Bageste Gliderkassedæksel

til  
 Loko: Litra D<sub>II</sub>, D<sub>III</sub>.  
 No 842 - 885.

De danske Statsbaner.  
 Direktøren for Maskinafdelingen.

D<sub>II</sub> 45.

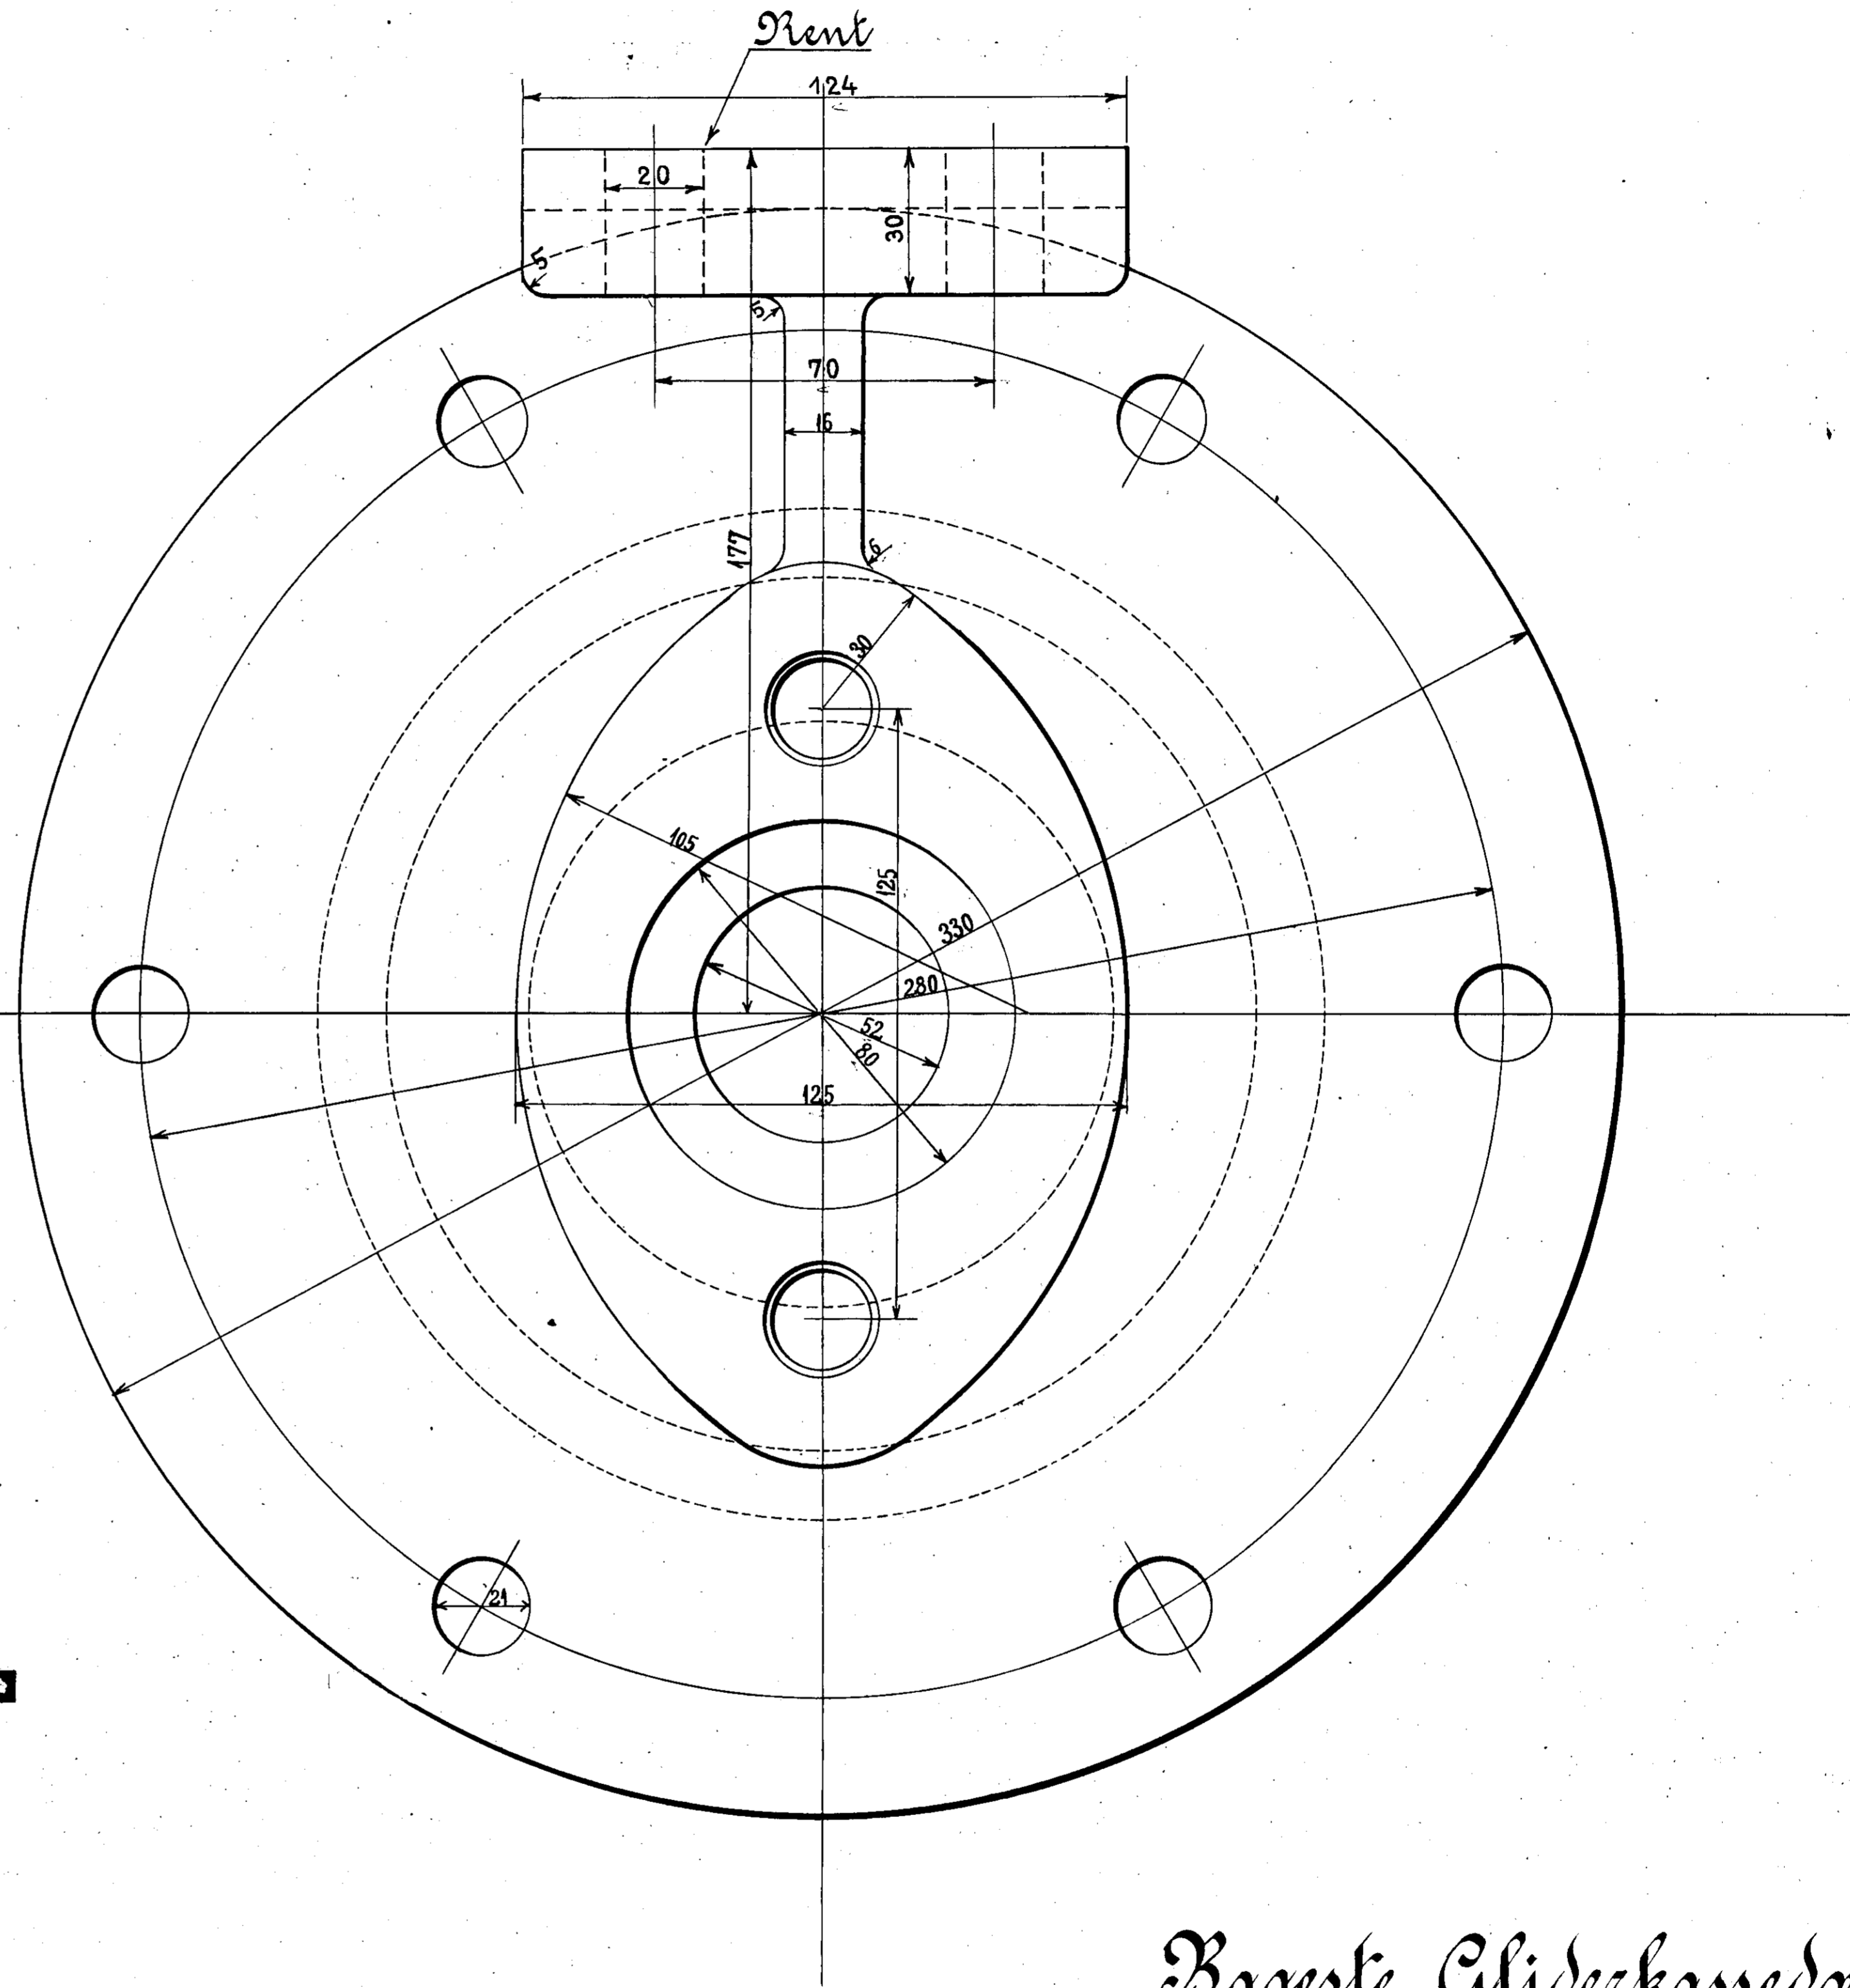
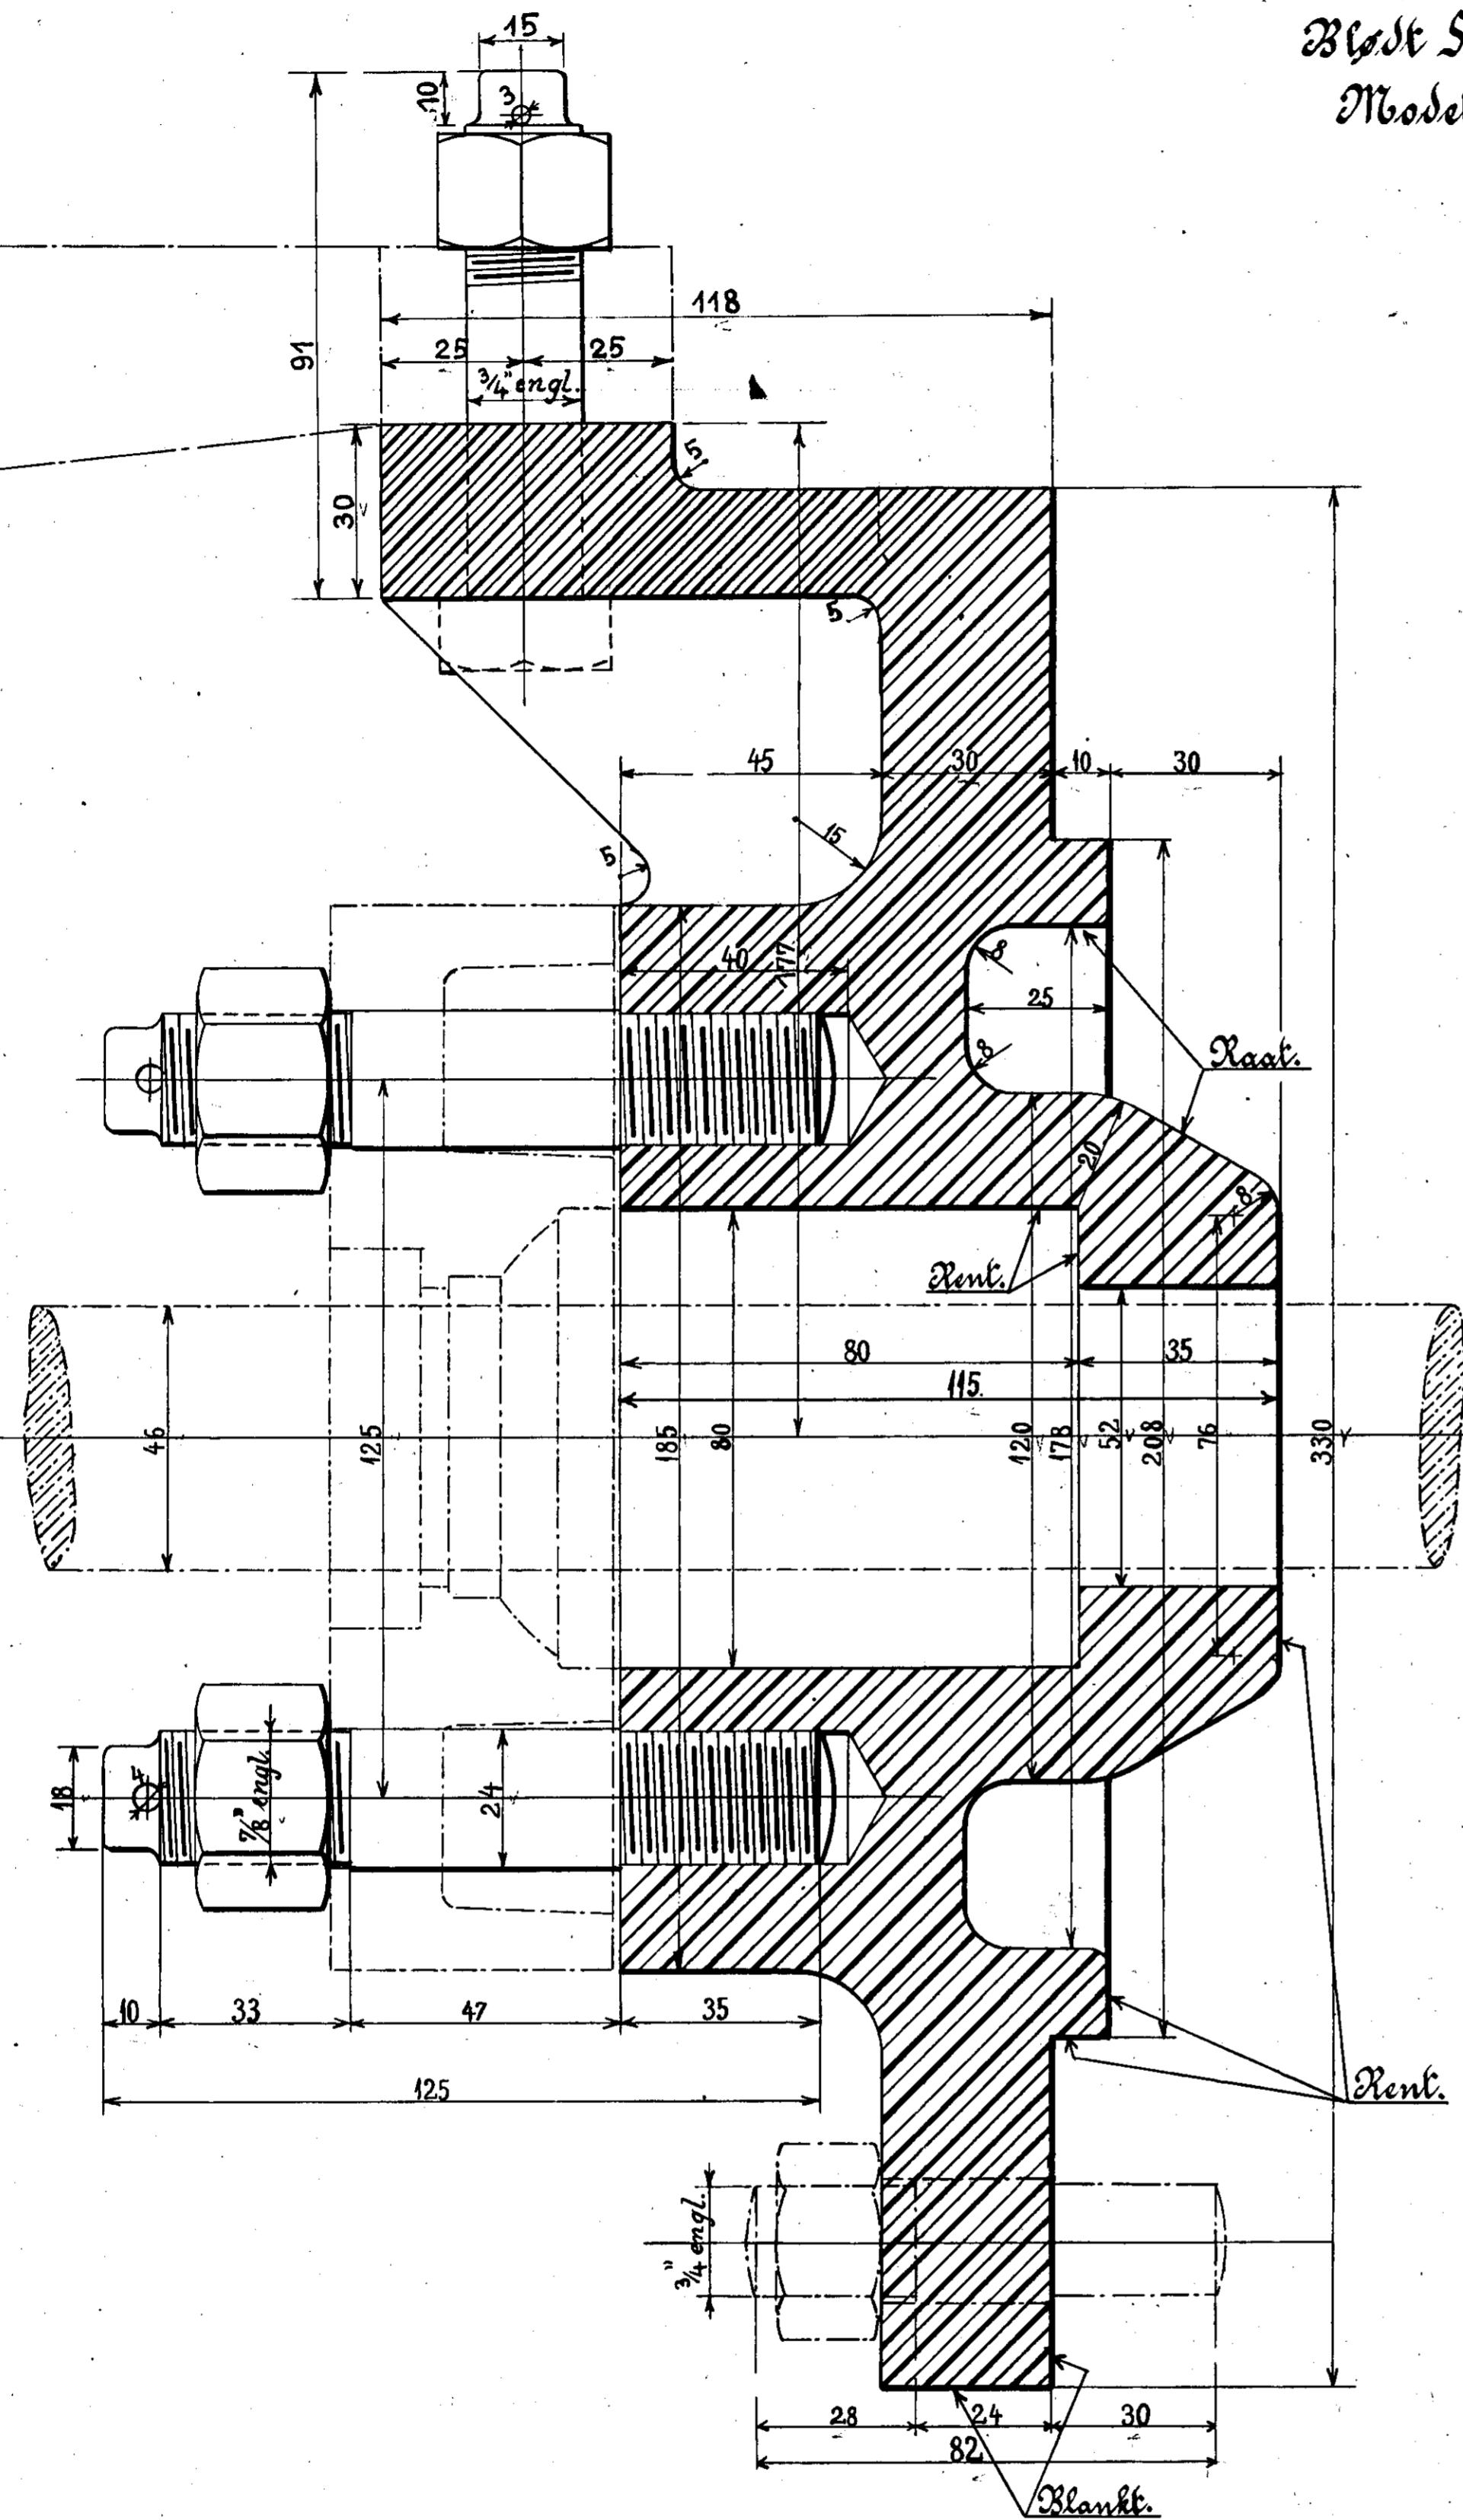
Forandringer.	Dato.	Mark.
Bemærkning om Cylindrens Fornyelse paafor 3/4 - 27	27/3/08

For Skopboring se Tegn. No 165.  
 For Sakning " " " "  
 NB. For bageste Gliderkassedæksel  
 til No 886 - 900 se Tegn. D<sub>II</sub> 45b.  
 Ved Fornyelse af Cylindrene skal Dækslerne fremstilles  
 efter Tegn. D<sub>II</sub> 45b.
